廃炉安全監視協議会令和2年度第1回環境モニタリング評価部会 議事に関する意見及び回答

令和2年7月30日

久之浜局のダスト吸引口と舗装工事箇所位置関係

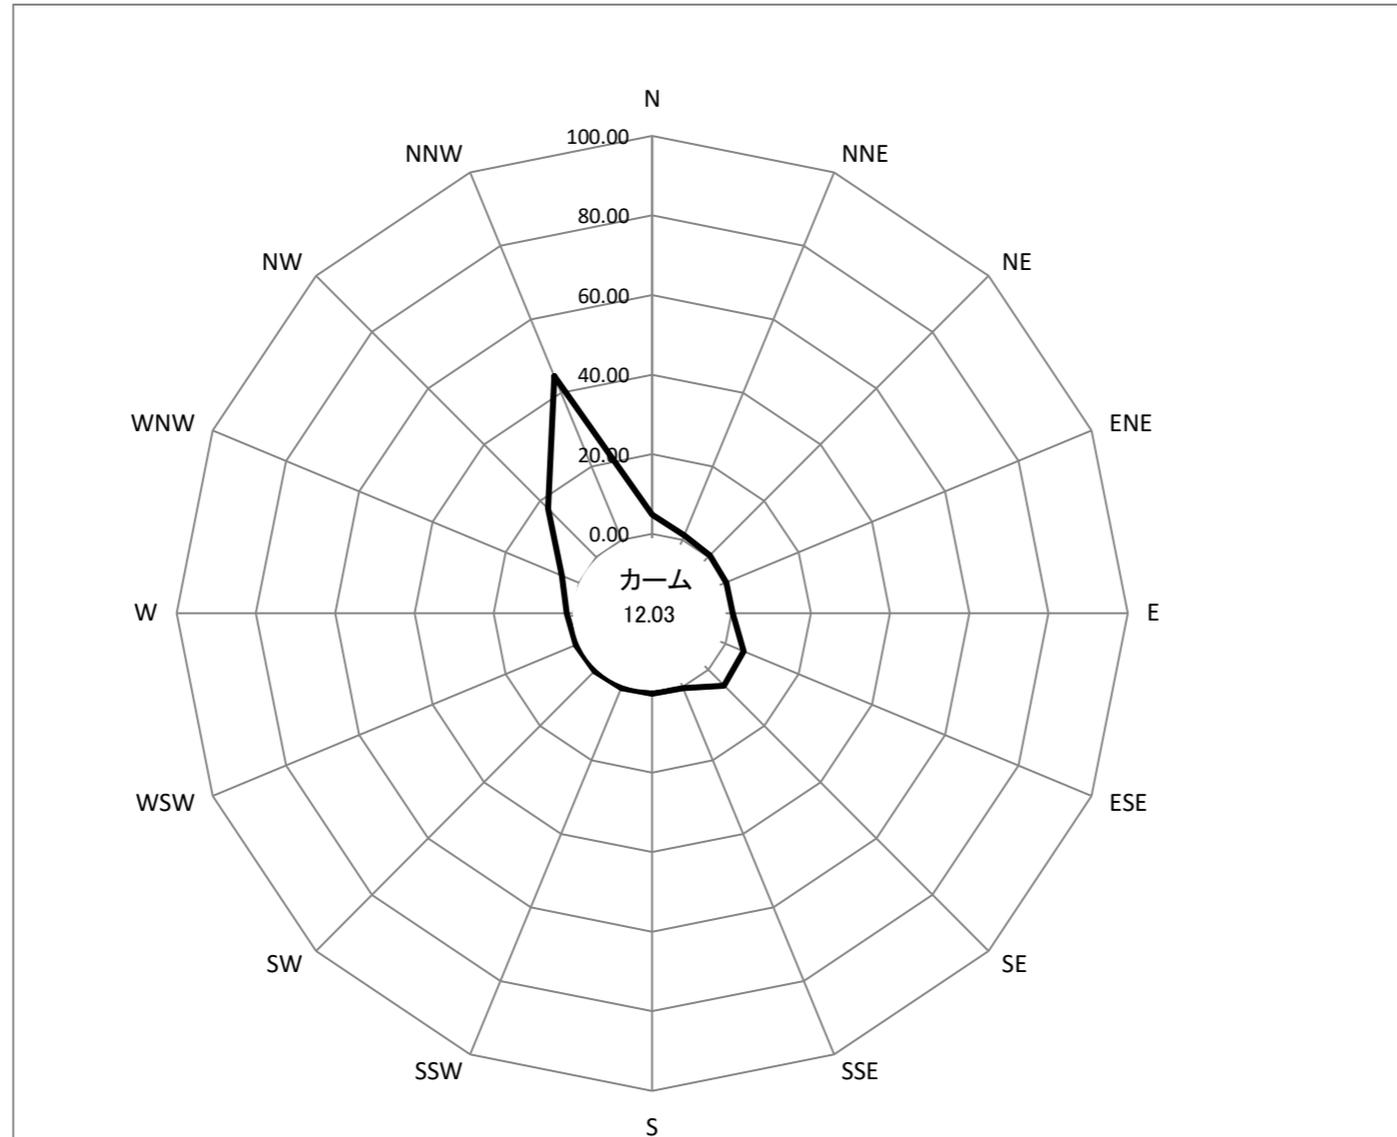
7	小山委員	資料1-1 P2 L6	いわき市久ノ浜地点の大気浮遊じん中のCs137濃度の上昇について、再舗装工事の影響とあるが、「なお、・・・では再舗装工事が行われており、地表に沈着していた放射性セシウムが作業に伴い再浮遊したことも一因と考えられる。」とすべきではないかと。	工事作業による影響とする明確な根拠は確認されなかったため、次のとおり修正します。 「～を上回りましたが、当該空気を1年間吸い続けたと仮定した場合の内部被ばく線量は0.00022mSvと計算され、年間追加被ばく線量1mSvの約4,500分の1となります。(令和2年3月のセシウム-134とセシウム-137の濃度の合計値から計算)また、リアルタイムダストモニタによる全アルファ放射能及び全ベータ放射能の測定値では、異常な測定値は確認されておりません。」 道路の再舗装工事の実施が確認された令和2年3月5日から9日の風向は、北北西の風が卓越(別紙②参照)しており、工事箇所はダスト吸引口からみて西方向に位置(別紙③参照)していることを確認しました。しかし、すでに再舗装工事が完了しているため、工事箇所の土壌中Cs濃度の測定は困難な状況にあります。また、ろ紙等はすでに灰化処理済みであるため、当該期間のろ紙を抽出した詳細調査の実施は不可能であり、ダスト中Cs-137濃度上昇の原因が道路工事によるものとは特定できませんでした。 これ以上の原因追求は困難な状況にあり、今後、同様な事態が生じた際の原因特定は重要と考えております。委員の皆様にご意見をいただきながら検討して参ります。	福島県

No.	委員名	資料該当箇所	意見	回答	回答者	備考
8	いわき市	資料1-1 P2 L6	「いわき市久之浜の地点でCs-137の測定値が上昇した」と記載があるが、結局安全な値なのか危険な値なのか、県民市民は分からない。(1F2F周辺の採取エリアと比較しては逆に不安を煽るだけだと思われる。) この資料1-1自体が誰に向けての資料(一般県民なのか職員等の内部資料なのか)なのかを整理し、それに合わせた記載としていただきたい。そして、県民向けであれば、「安全」と言い切るか、被ばく量に換算してシーベルトで表示したほうが良いと思われる。	県民により分かりやすくお伝えするため、次のとおり修正します。 「～が、当該空気を1年間吸い続けたと仮定した場合の内部被ばく線量は0.00022mSvと計算され、年間追加被ばく線量1mSvの約4,500分の1となります。 (令和2年3月のセシウム-134とセシウム-137の濃度の合計値から計算)」	福島県	
9	高坂原子力総括専門員	資料1-1 P2 L6~L9	環境試料の核種濃度において、大気浮遊じんのいわき市久之浜のCs-137の測定値が道路の再舗装工事による粉塵吸引の影響で従前の測定範囲を上回ったとしているが、環境変化のトレンド監視を正常に行えなくなる。環境放射線の測定地点周辺、道路工事、建築・土木工事部門と放射線管理部門で環境モニタリングと道路等工事間の情報共有、対応調整等の実施を検討いただきたい。	工事作業による影響とする明確な根拠は確認されませんでした。委員のご意見を踏まえ、周辺での工事等に係る情報収集に努め、今後も適切なモニタリングが実施できるよう検討していきます。	福島県	
10	田上委員	資料1-1 P2 L6~L14	以下の変更を提案するが、必須ではない。 「大気浮遊じんのいわき市久之浜の地点で…(中略)調査地点に隣接する道路の再舗装工事に伴い、放射性物質が付着した粉じんが吸引された影響と考えられ、平成28年度の1F・2F周辺の採取エリアとほぼ同じ値でした。」→ 「大気浮遊じんは、いわき市久之浜の地点で…(中略)調査地点に隣接する道路の再舗装工事に伴い、放射性物質が付着した粉じんが発生し、それを吸引した影響と考えられた(以下削除)」	ご意見を踏まえ、No.7のとおり修正します。	福島県
